INFORME SERVICIO DE INFRAESTRUCTURA VERDE Y PAISAJE

Órgan que ho sol·licita:	Servici Territorial d'Urbanisme de València
Núm. Expedient STU:	1644582 GANDIA CA/EM/Ilr
Núm. Expedient SIVP:	EP-2021/384 EC
Assumpte:	Declaració d'Interés Comunitari
Peticionari:	Sunny Resorts, S.L.
Situació:	Parcel·las 107, 164, 165, 170 i altres, Polígon 27.
Municipi:	Gandia (València)
Descripció:	Camping

Plànol 2 Compliment normativa. Font: Estudi d'Integració Paisatgística que acompanya al projecte.

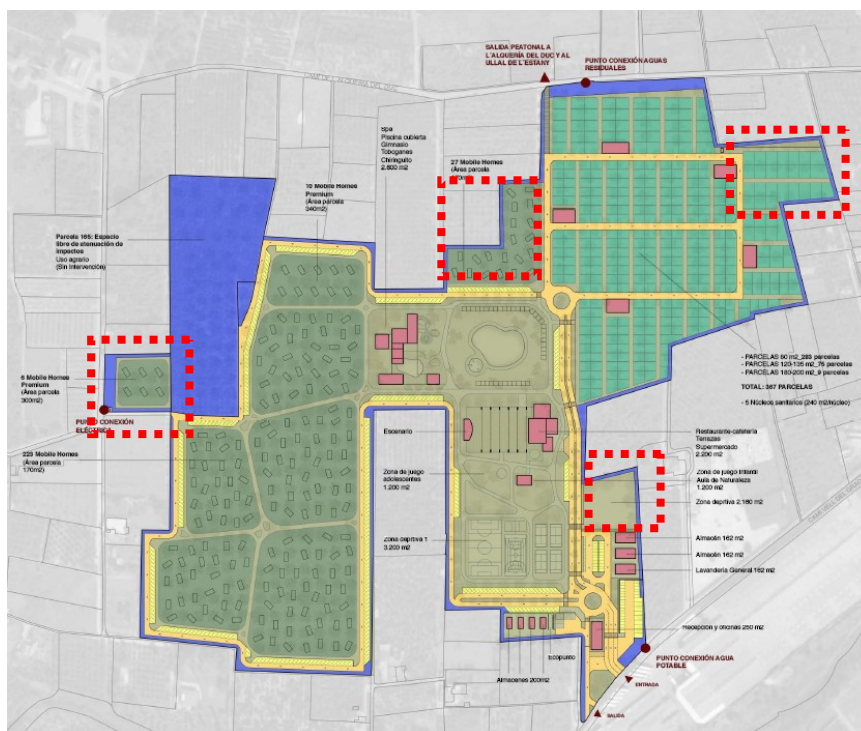
patró parcel·lari. Segons els plànols aportats en el projecte la distribució de les parcel·les no conserva l'estructura parcel·laria existent ja que agrupa en el mateix ús la totalitat de les parcel·les, reordenant la seua trama de camins interns i constituint un element alié al seu perímetre immediat.

També cal destacar la formació i delimitació del projecte, la distribució del qual sembla obeir únicament a criteris d'ocupació total de les parcel·les cadastrals, sense tindre en compte criteris paisatgístics en el seu tractament de vora, delimitació o connexió d'espais.

Atés que el projecte ha de mantindre una coherència amb l'entorn i evitar formacions irregulars a base d'addicions de parcel·les adjacents, en la imatge anterior s'assenyalen, mancant justificació o examen més exhaustiu, aquelles zones que es considera haurien de mantindre's sense intervenció i amb unes característiques de cultiu agrari de la mateixa manera que la Parcel·la 165 de la zona nord-oest del projecte.

Plano 2 Cumplimiento normativa. Fuente: Estudio de Integración Paisajística que acompaña al proyecto.

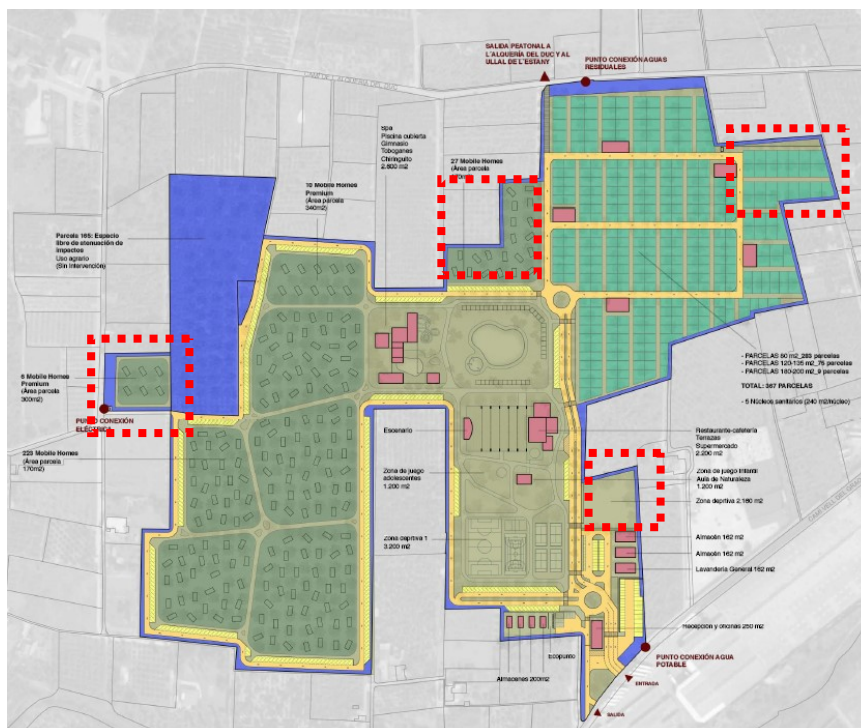
- De conformidad con lo que se establece en el artículo 8 del TRLOTUP, la propuesta tiene que garantizar la adecuada integración en la morfología del territorio, por lo que deberá adaptarse a la topografía y al patrón parcelario. Según los planos aportados en el proyecto la distribución de las parcelas no conserva la estructura parcelaria existente ya que agrupa en el mismo uso la totalidad de las parcelas, reordenando su trama de caminos internos y constituyendo un elemento ajeno a su perímetro inmediato.

También cabe destacar la formación y delimitación del proyecto, cuya distribución parece obedecer únicamente a criterios de ocupación total de las parcelas catastrales, sin tener en cuenta criterios paisajísticos en su tratamiento de borde, delimitación o conexión de espacios.

Dado que el proyecto debe mantener una coherencia con el entorno y evitar formaciones irregulares a base de adiciones de parcelas adyacentes, en la imagen anterior se señalan, a falta de justificación o examen más exhaustivo, aquellas zonas que se considera deberían mantenerse sin intervención y con unas características de cultivo agrario de la misma manera que la Parcela 165 de la zona noroeste del proyecto.
